CONCOURS POUR LE BATIMENT « DES CONCIERGES », A LAUSANNE

Concours pour l'étude d'un bâtiment destiné à remplacer celui dit « des concierges », Cité-Devant, n° 5, Lausanne.

Rapport du Jury.

Projet « Maisonneur Abraham de Crousaz » (M. Epitoux).
Vue prise du point D.

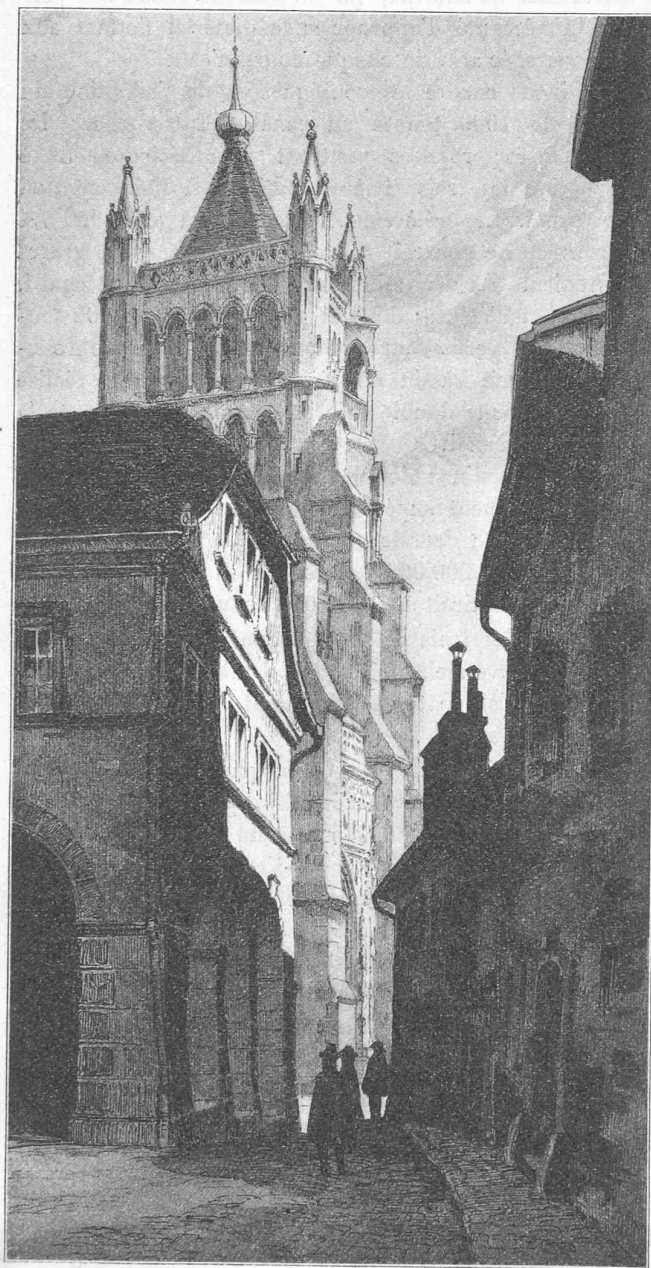
N° 10 (*Maisonneur Abraham de Crousaz*). Projet intéressant et très bien présenté. L'idée de loger, au rez-de-chaussée, un musée lapidaire, est heureuse. Il y a un hors d'échelle entre les arcades des faces sud et ouest et le raccord des dites façades serait, de ce fait, à revoir. L'auteur attire l'attention sur la vue que l'on a, de la cour de l'Académie, sur la tour de la Cathédrale, par une perspective pleine de charme.
